**ИЗМЕНЕНИЕ N 1 ГОСТ Р 51628-2000 "ЩИТКИ РАСПРЕДЕЛИТЕЛЬНЫЕ ДЛЯ ЖИЛЫХ ЗДАНИЙ.
ОБЩИЕ ТЕХНИЧЕСКИЕ УСЛОВИЯ"**

Дата введения

1 сентября 2004 года

Рисунок А.7. Схемы этажных щитков на четыре квартиры зданий массового строительства (а - распределительного, б - учетно-распределительного), присоединенных к трехфазной пятипроводной питающей цепи (стояку)

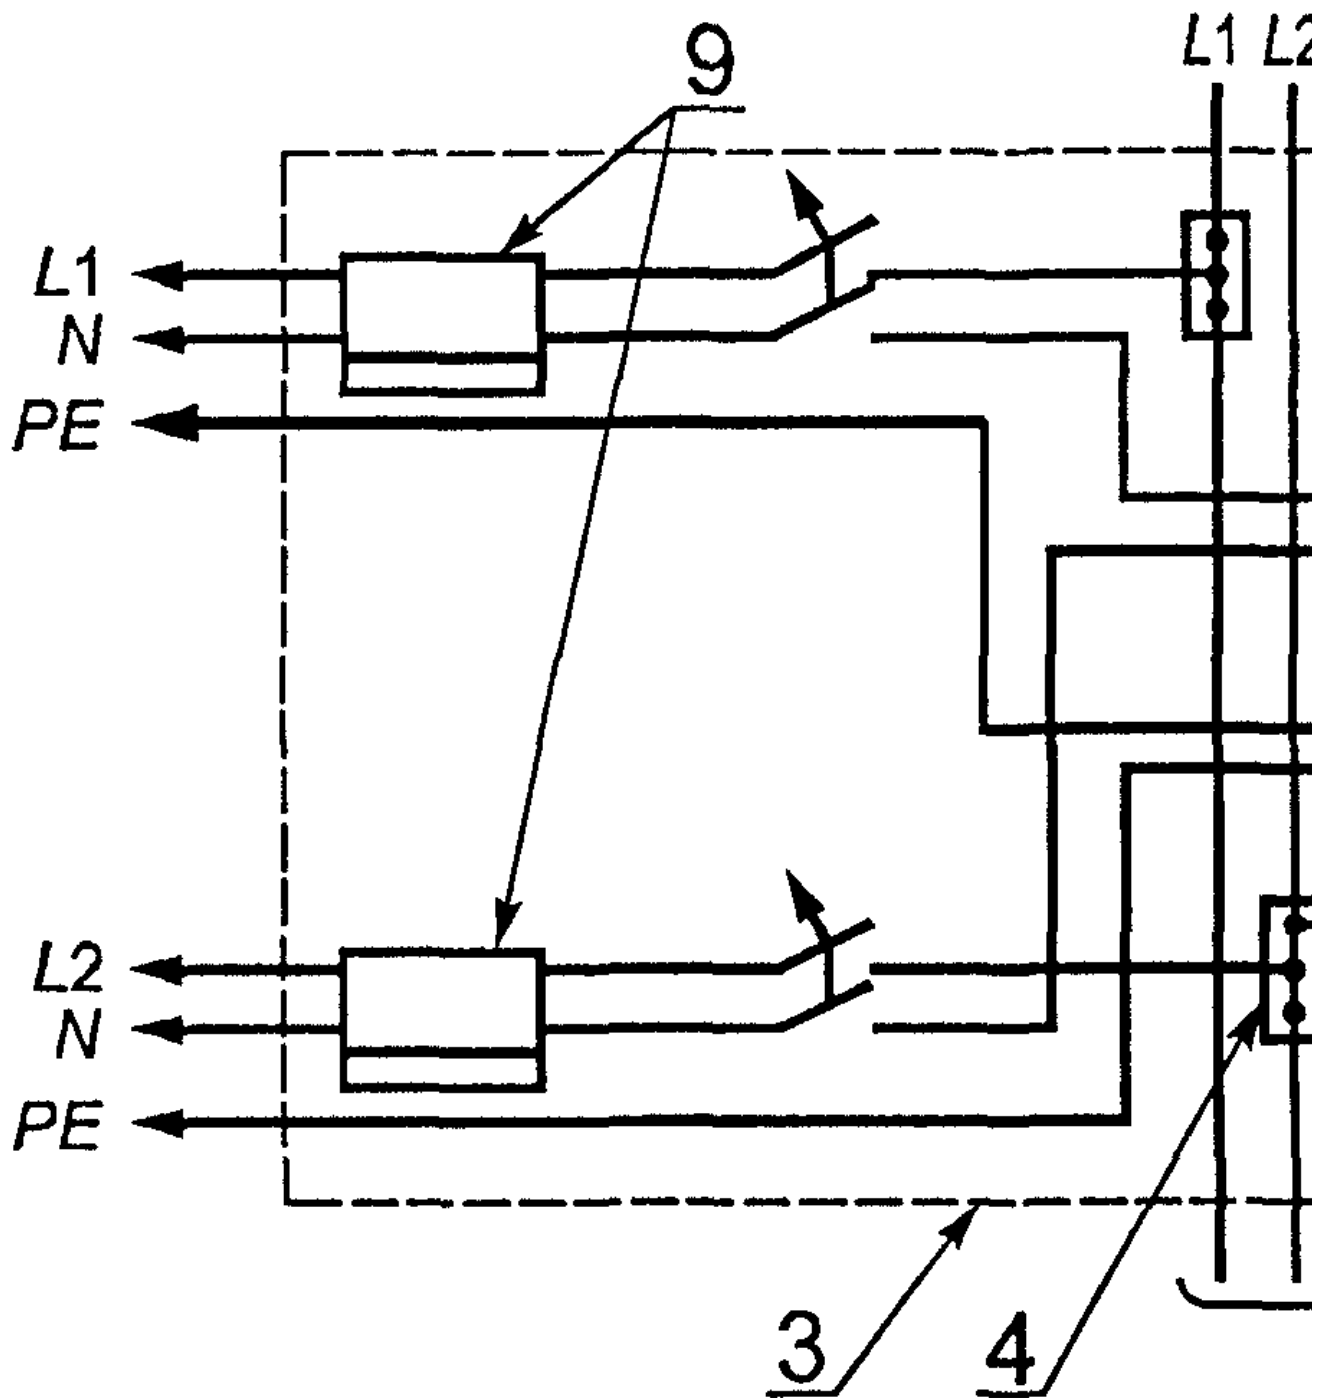
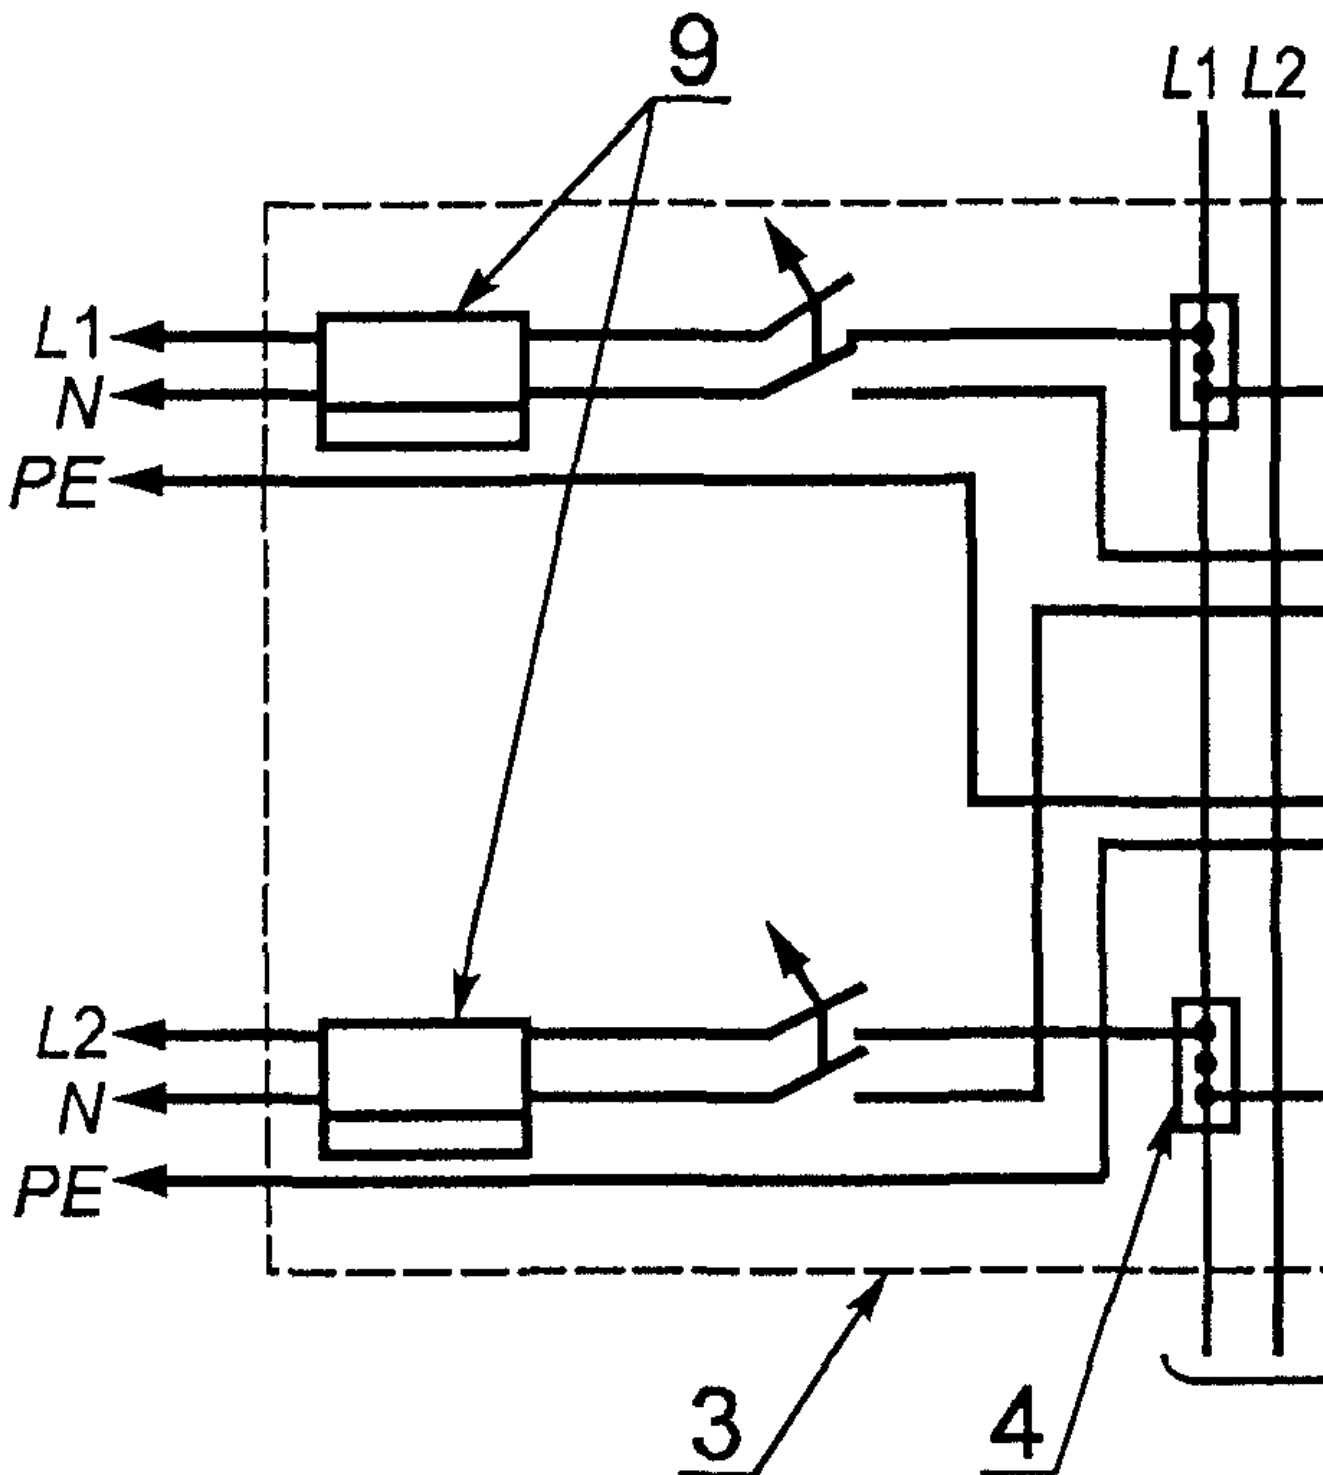
рисунки А.7, А.8, А.9 заменить новыми (см. с. 35, 37, 38);

1 - питающая цепь; 2 - распределительная цепь; 3 - проводящая оболочка щитка; 4, 5, 6 - зажимы для проводников питающей цепи (фазных, нулевых защитных PE, нулевых рабочих N) и проводников распределительных цепей; 7 - знак заземления у зажимов (поз. 6); 8 - автоматический выключатель; 9 - счетчик

Рисунок А.7.1. Схема этажного учетно-распределительного щитка на четыре квартиры для зданий массового строительства с поочередным присоединением всех отходящих распределительных цепей к одной из фаз на каждом этаже

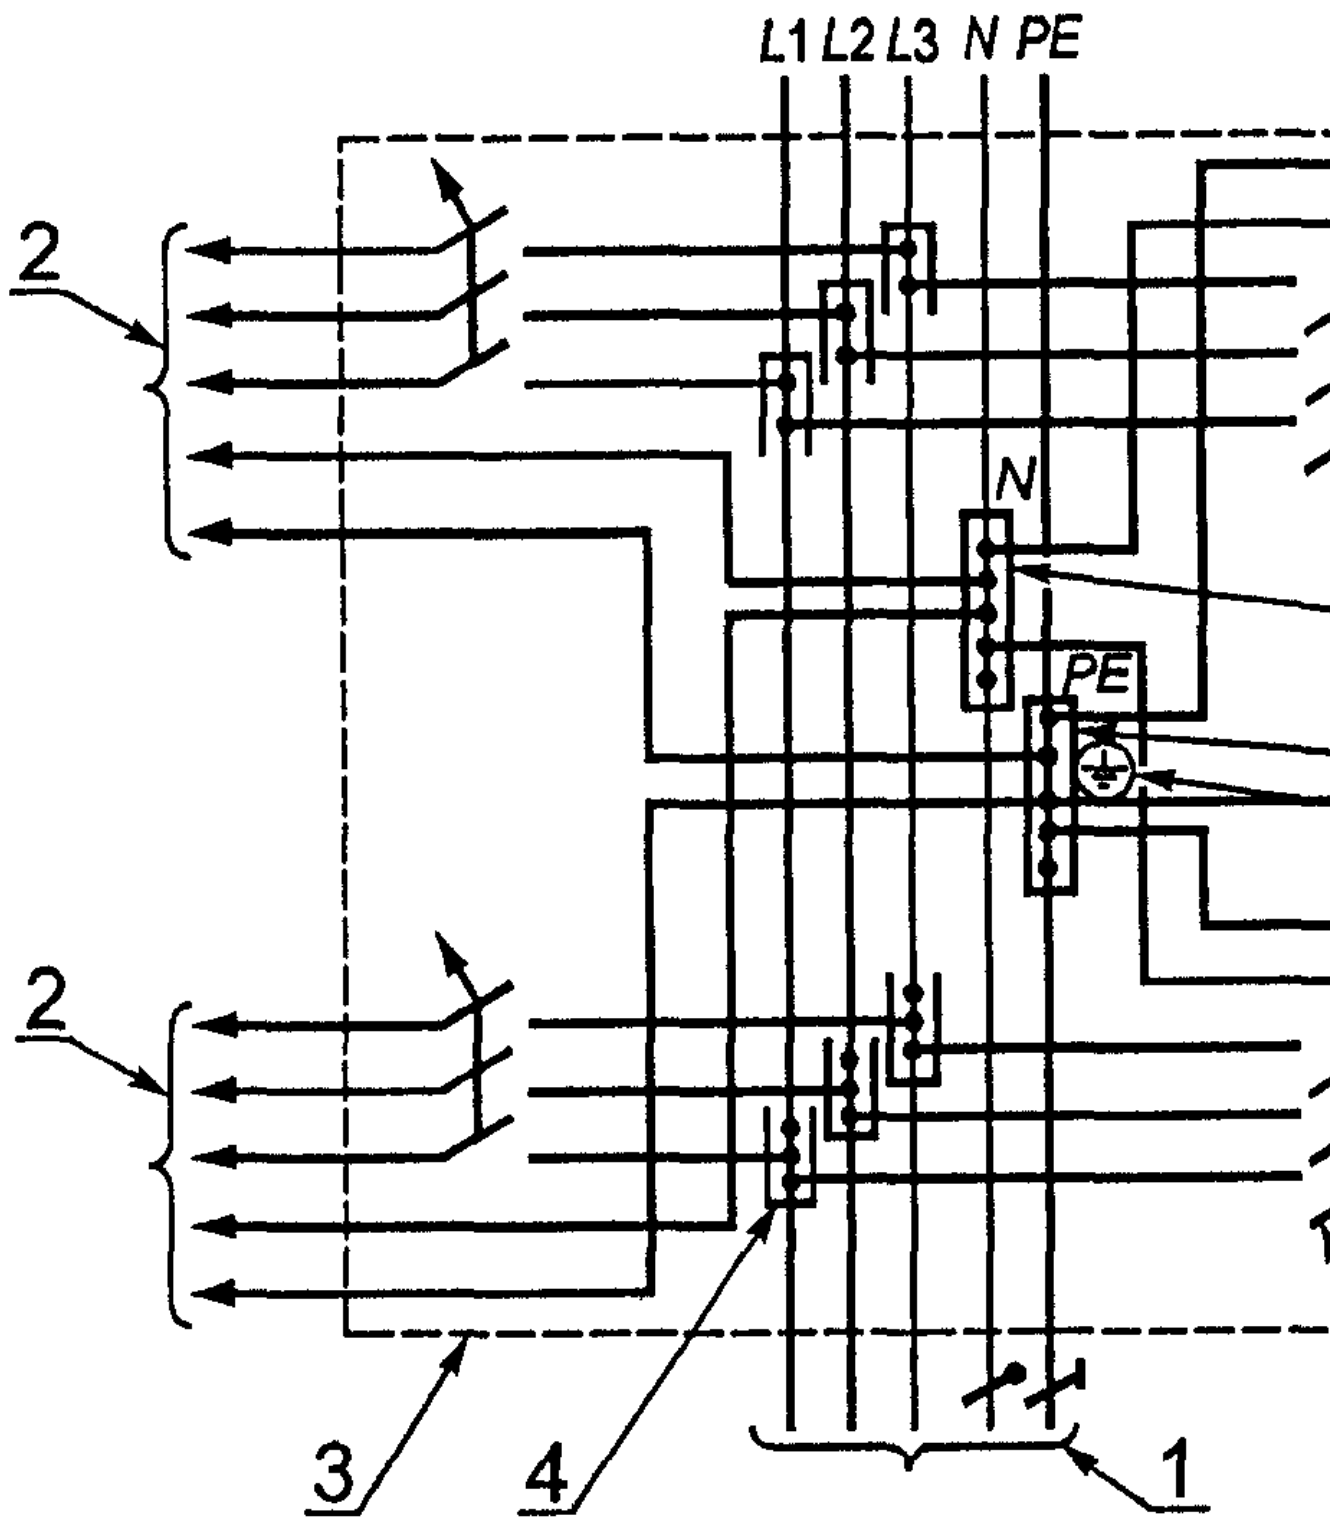
дополнить рисунком - А.7.1 (см. с. 36).

1 - питающая цепь; 2 - распределительная цепь; 3 - проводящая оболочка щитка; 4, 5, 6 - зажимы для проводников питающей цепи (фазных, нулевых защитных PE, нулевых рабочих N) и проводников распределительных цепей; 7 - знак заземления у зажимов (поз. 6); 8 - автоматический выключатель; 9 - счетчик
